**Avis délibéré de la mission régionale d'autorité environnementale
sur le parc photovoltaïque de Saligny-sur-Roudon porté par la
société Green Energy 3000 sur la commune de
Saligny-sur-Roudon (03)**

Avis n° 2025-ARA-AP-1886

Avis délibéré le 27 juin 2025

Figure 2: Plan de masse avec sa végétation du projet (source : dossier de PC).

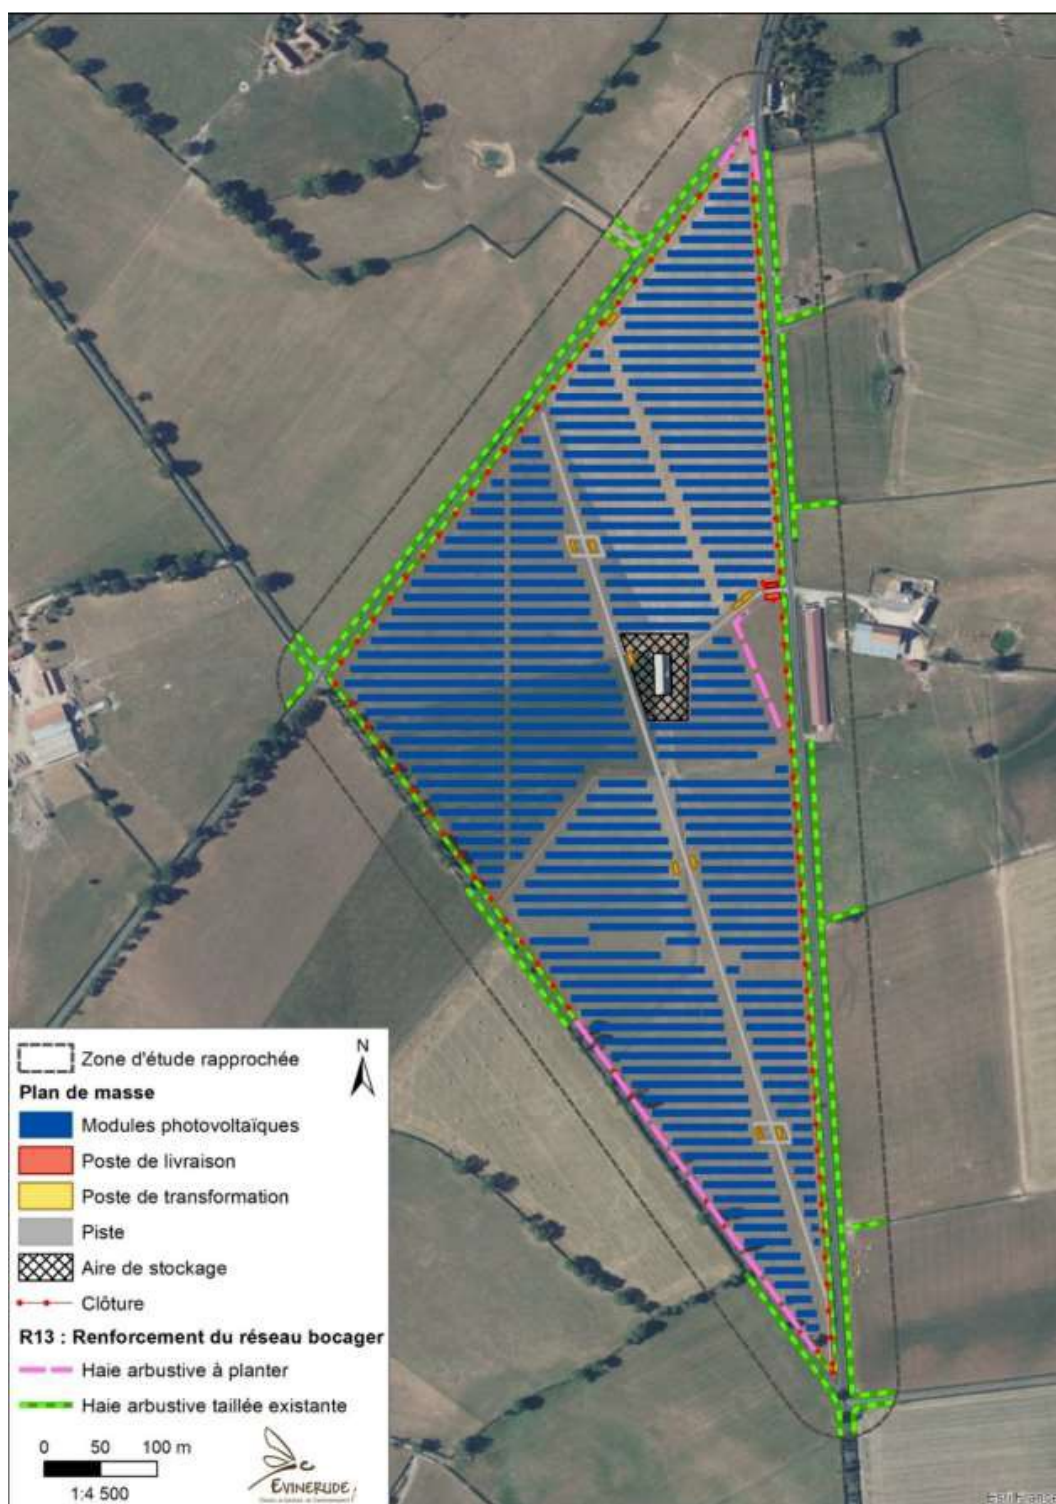
Le projet est présenté comme agrivoltaïque : les 22,55 hectares de terrains sont actuellement exploités par le groupement agricole d'exploitation en commun (Gaec) des Belins qui élève des ovins (deux activités d'élevage : bovin naisseur-engraisseur et ovin viande. Le cheptel bovin est composé de 125 mères et le cheptel ovin de 155 animaux) et exploite une surface totale de 252 ha de prairies et de céréales dédiées à l'alimentation animale. La commission départementale de préservation des espaces naturels, agricoles et forestiers (CDPENAF), en faisant référence aux recommandations de l'institut de l'élevage, a émis des avis défavorables sur le projet motivés par un manque de description des installations et systèmes de pâtures actuels et futurs. En particulier :

les dimensions de l'ouvrage ne garantissent pas le bien-être animal sous les panneaux et leur circulation, l'itinéraire d'élevage est peu précis, aucune étude économique n'est conduite. Ces arguments de la commission retiennent l'attention de l'Autorité environnementale qui rappelle que la nature agrivoltaïque – ou agricompatible – d'un projet devra être prise en compte lors de l'analyse de la demande d'autorisation d'urbanisme. Une bergerie est déjà présente sur le site du projet au milieu des parcelles. Une synthèse est proposée au début de l'étude préalable agricole et avance que ce projet sécurisera, notamment financièrement – l'activité agricole. Elle donnera « des moyens d'optimiser les pratiques sur ce site (bien-être des animaux, intervention régulière du vétérinaire, amélioration des équipements de contention, clôtures...) et d'améliorer la qualité de vie des exploitants avec une embauche potentielle de main d'œuvre supplémentaire »

L'Autorité environnementale considère que la reconstitution d'un bocage plus serré avec la plantation de haies et bosquets, qui ne se limiteraient pas à la limite périphérique, mais s'implanteraient également à l'intérieur du site de projet pourrait constituer une plus-value⁶ environnementale utile et serait susceptible de permettre de développer la biodiversité du site de projet tout en favorisant l'exploitation agricole et le bien être animal.

L'Autorité environnementale recommande d'approfondir la description de la dimension agricole du projet agrivoltaïque, notamment la qualité du dispositif d'accueil des troupeaux ovins et la contribution au maintien de la biodiversité qui pourrait être attendue de la compensation agricole envisagée.

Figure 4: Synthèse des enjeux liés à la faune (source : étude écologique de l'étude d'impact).

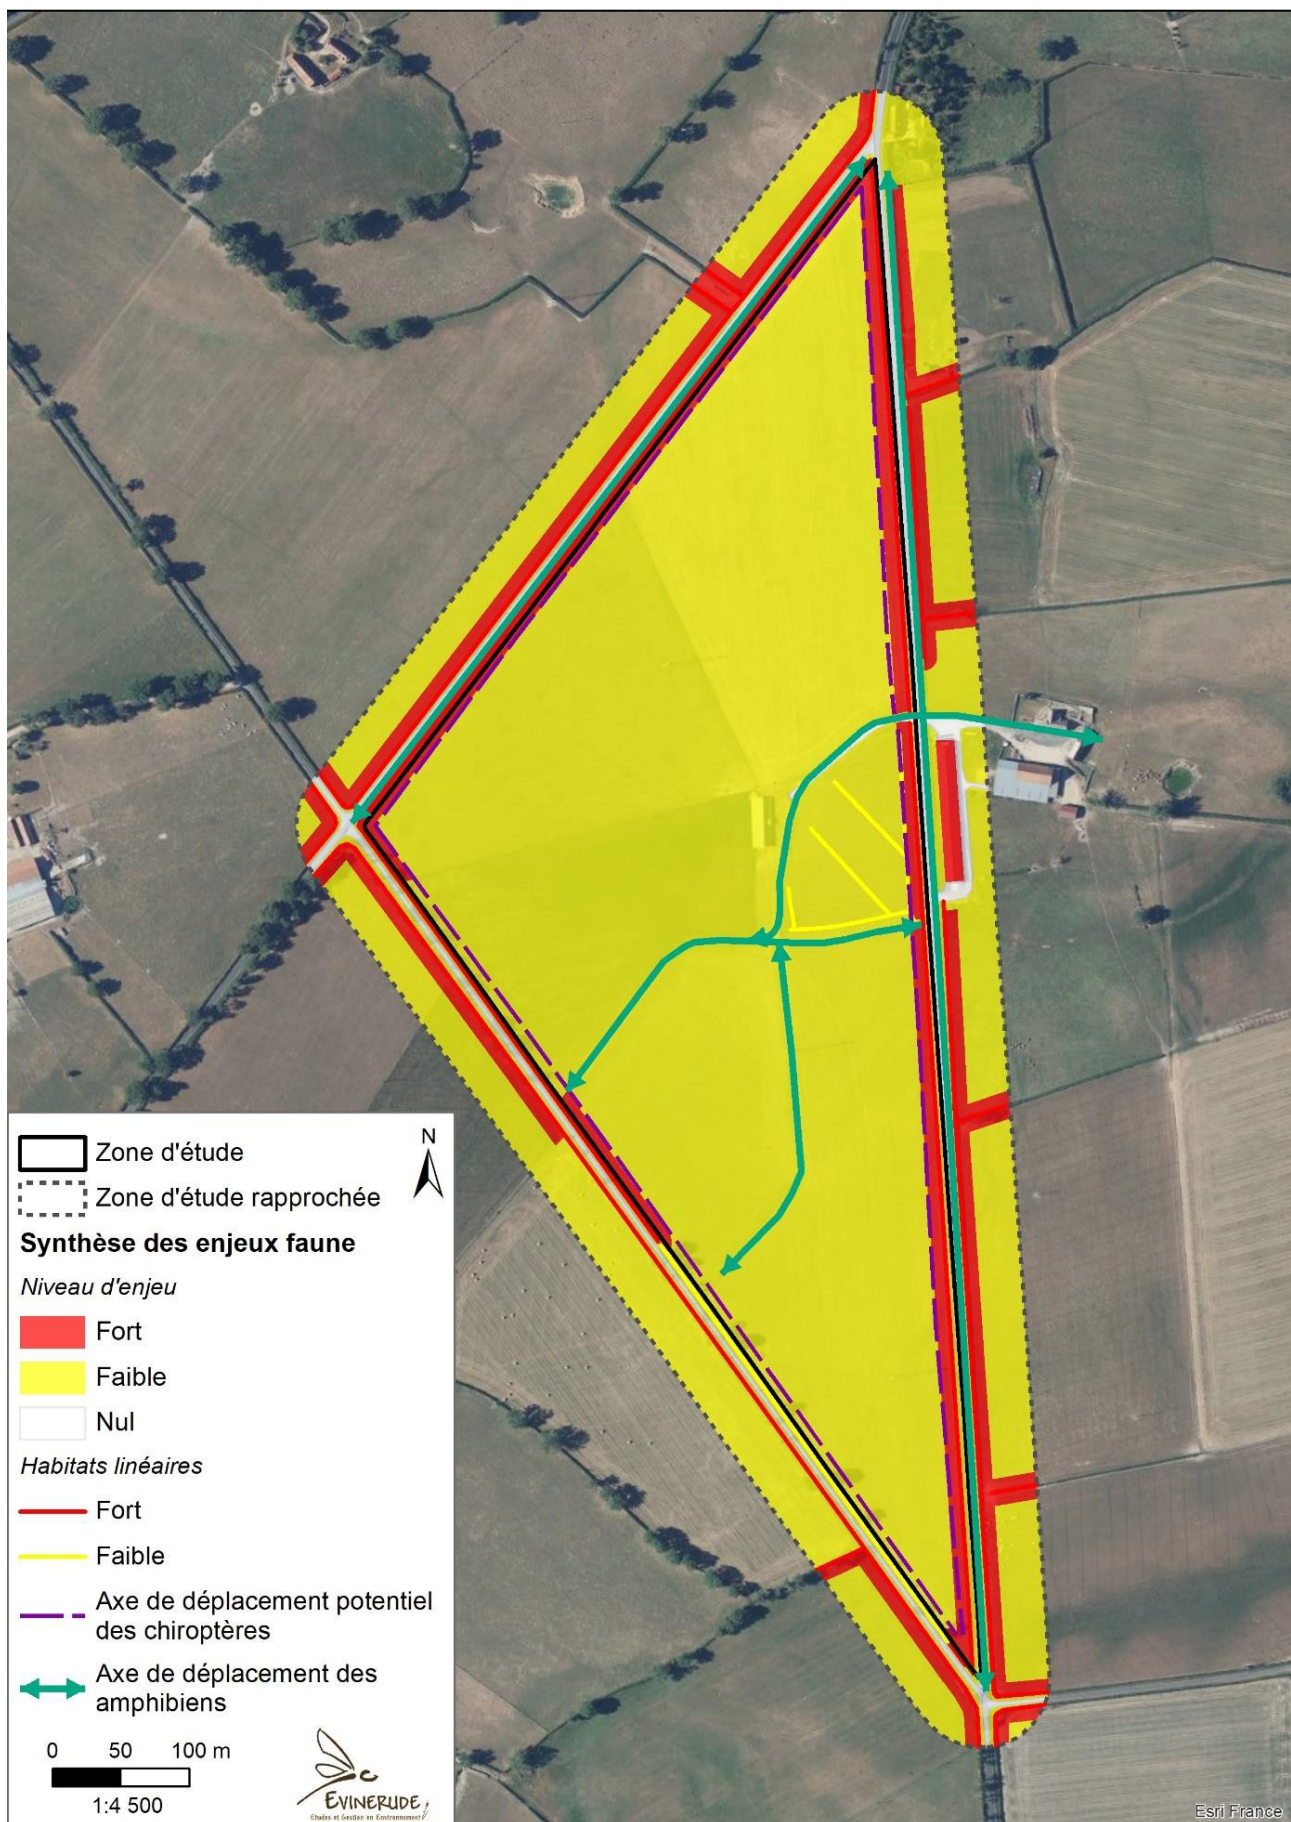
En conséquence, les enjeux retenus dans le dossier vis-à-vis de la faune reposent sur la présence d'espèces patrimoniales et protégées et sur les fonctionnalités écologiques des écosystèmes du secteur et en particulier autour des haies et des fossés (cf. carte ci-après). Les éléments locaux de trame verte (ou continuité écologique terrestre) sont analysés, mais ce travail repose sur des inventaires qui sont insuffisants, certains points méritant d'être approfondis : matrice bocagère relic-tuelle, résidus forestiers, points bloquants des axes routiers et zones urbanisées.

Pour l'Autorité environnementale, la phase d'exploitation représente une phase du projet susceptible d'impact à minima modérés pour la perte des fonctionnalités écologiques de nidification et de prospection de nourritures également pour les oiseaux et pas uniquement pour les chiroptères : en effet, la Pie-grièche écorcheur est une espèce connue pour être très farouche et mettre plusieurs années à s'adapter à une modification de son habitat¹⁵. L'installation des clôtures à quatre mètres des lisières de haies et du projet dans son ensemble est susceptible d'un effarouchement important de l'espèce.

L'Autorité environnementale recommande de relever le niveau d'impacts potentiels en phase d'exploitation sur la Pie-grièche écorcheur et de rehausser les mesures d'évitement pour l'espèce, ces mesures étant bénéfiques pour l'ensemble des autres espèces en particulier de la faune volante.
